# N35 Nijverdal - Wierden

**Deelrapport verkeersveiligheid  
t.b.v. MER en OTB**

# **N35 Nijverdal - Wierden**

## **VVA fase 1**

Ontwerp-Tracébesluit	
Ontwerp infrastructuur N35 Nijverdalen - Wierden	
Situatie, Detailkaart, VVA nummers	
	kaartblad 1 A3
	schaal 1:2500 02-11-2017

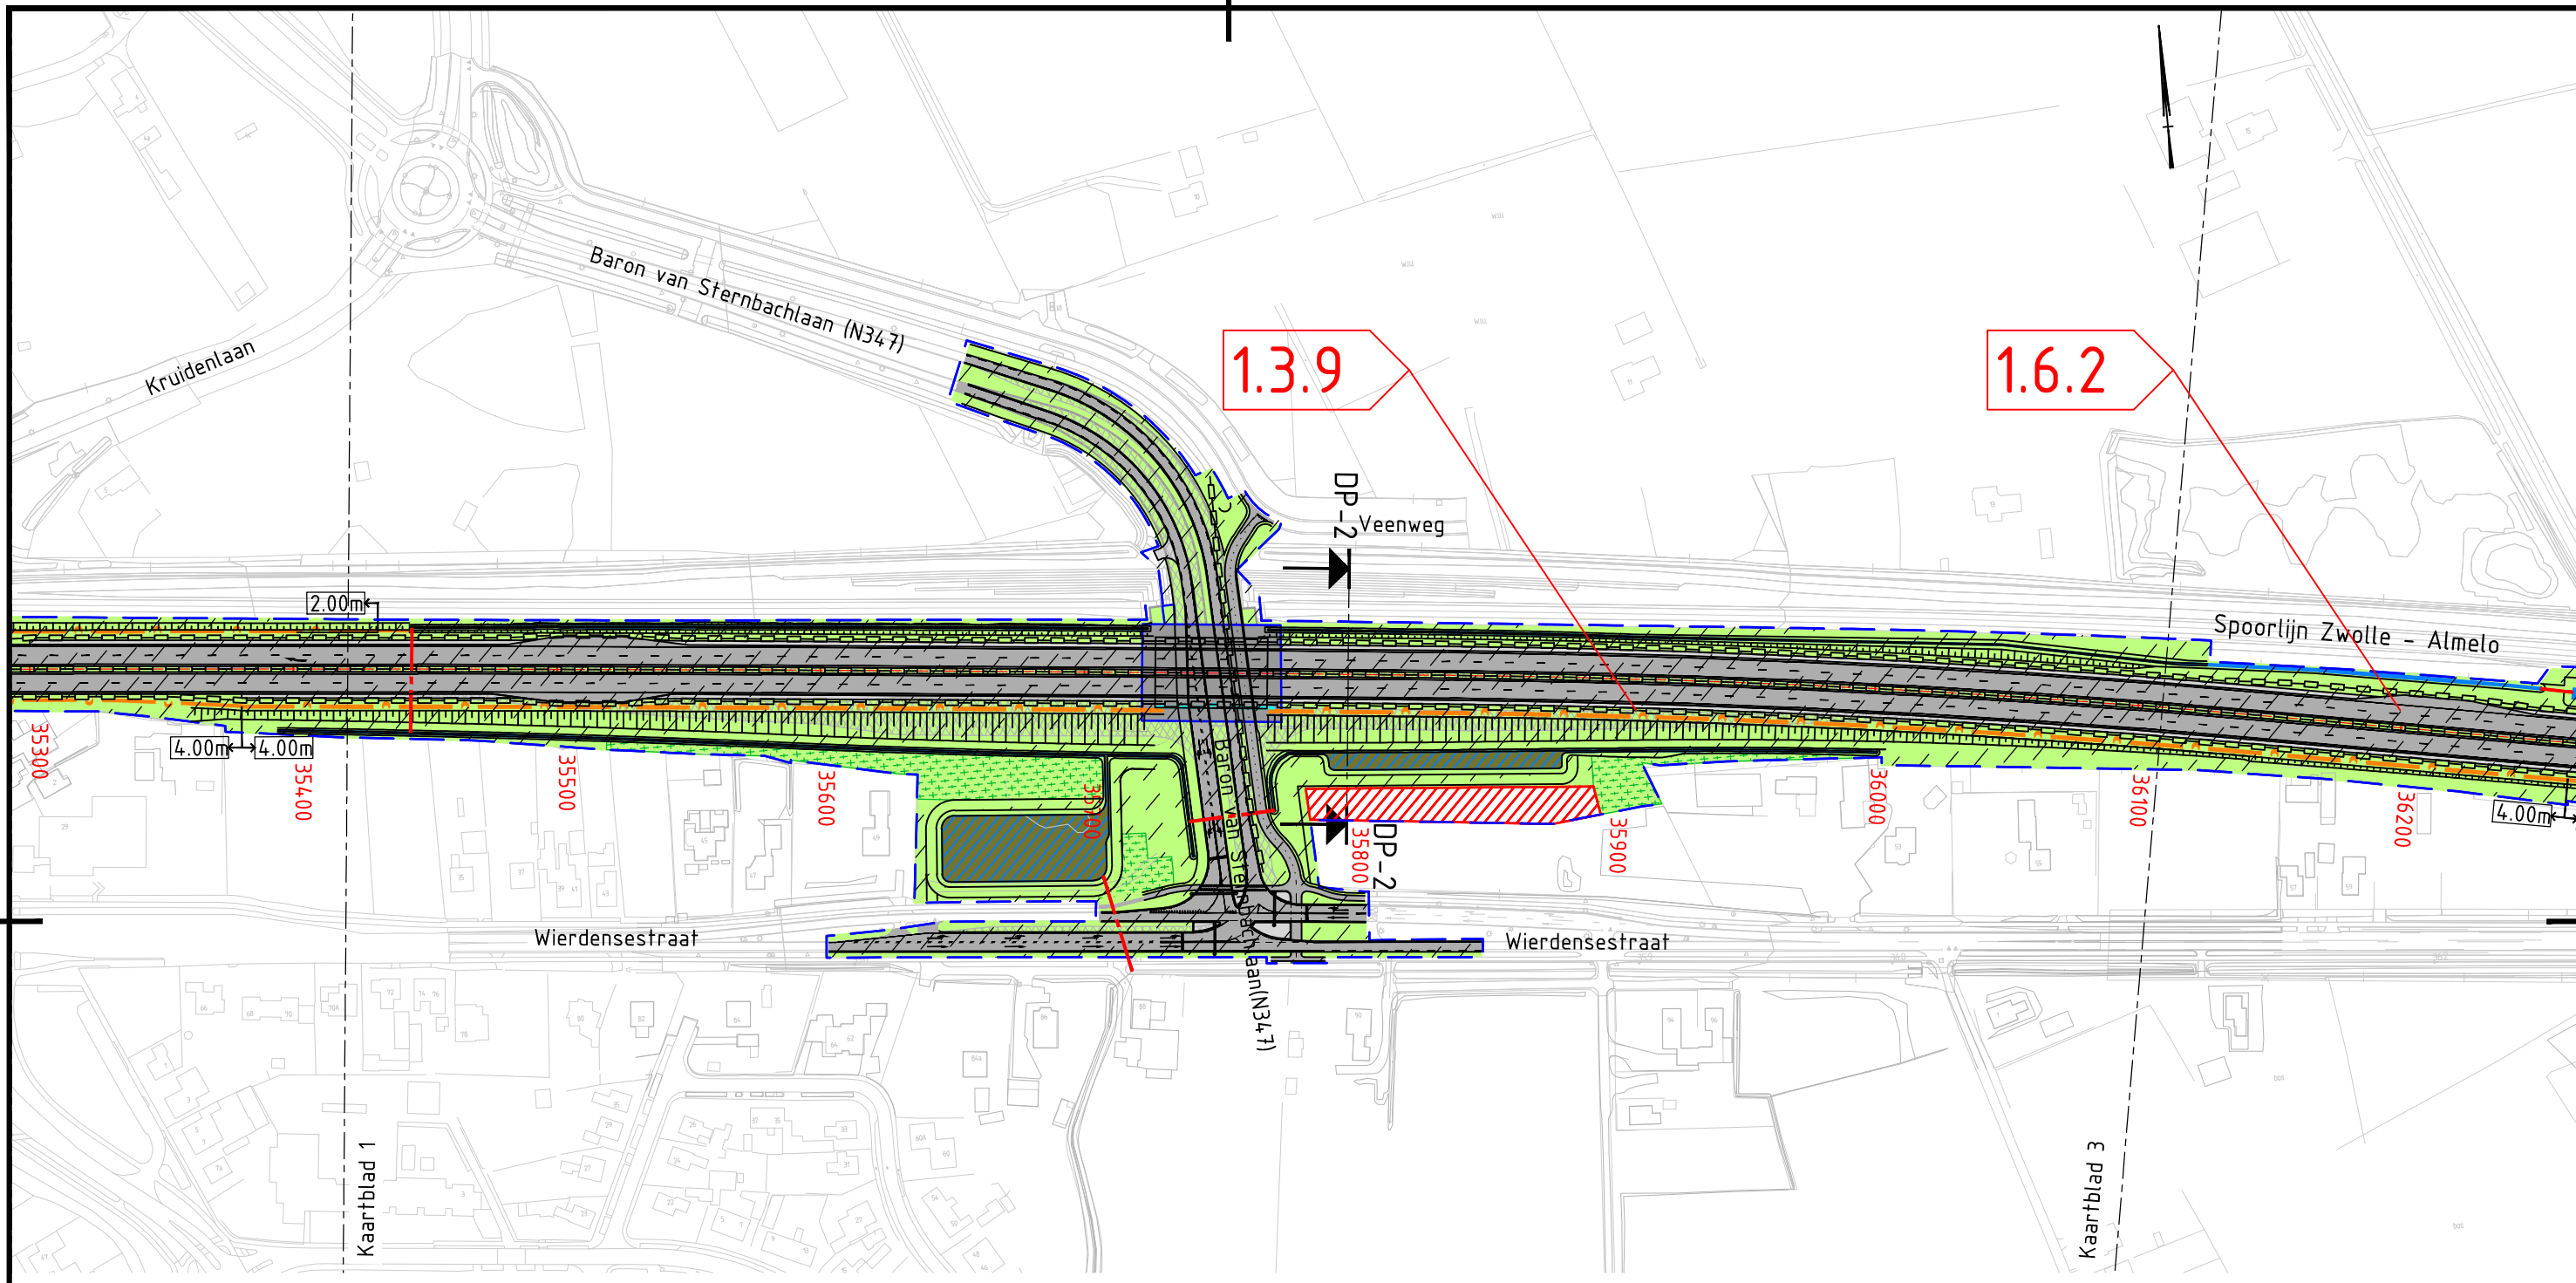
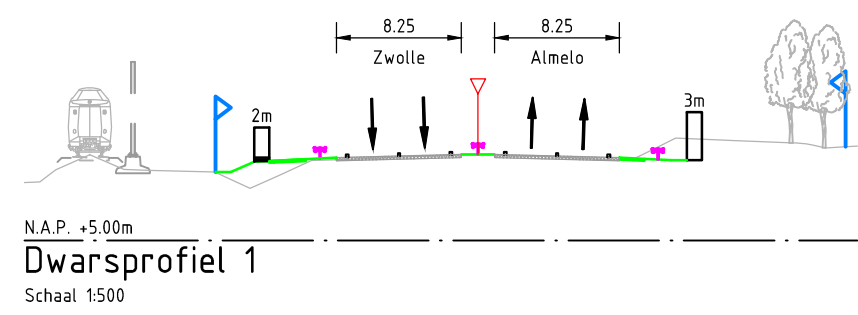
1.3.4

1.3.5

- 1.1.1
- 1.1.2
- 1.1.3

<b>Ontwerp-Tracébesluit</b>	
Ontwerp infrastructuur N35 Nijverdal - Wierden	
Situatie, Detailkaart, VVA nummers	
	kaartblad 10 A3
	schaal 1:2500
	02-11-2017

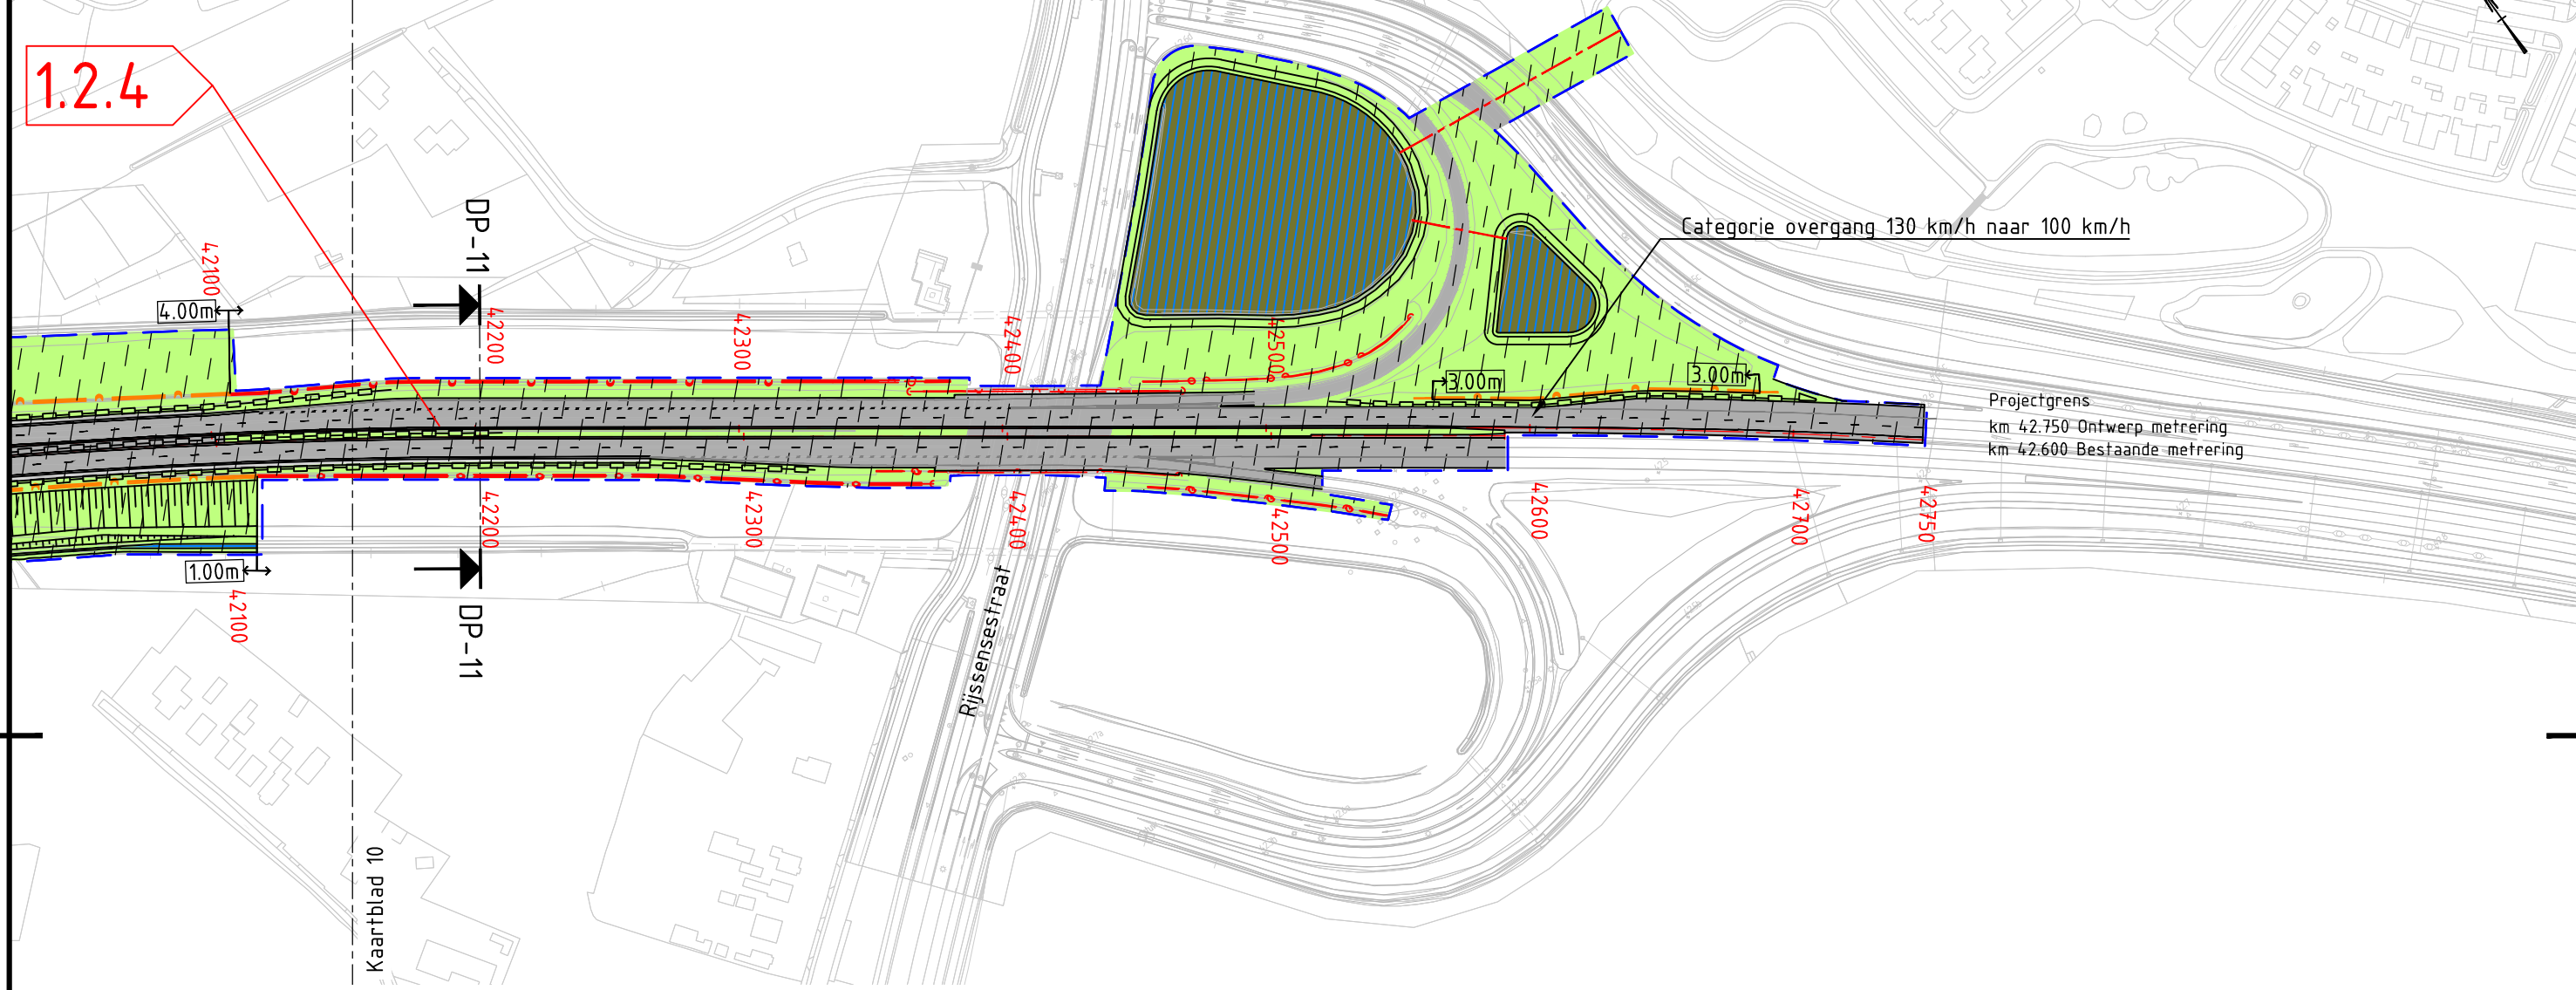
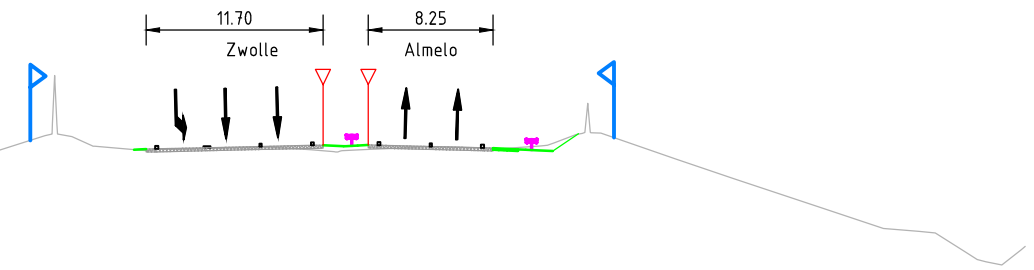
1.2.4
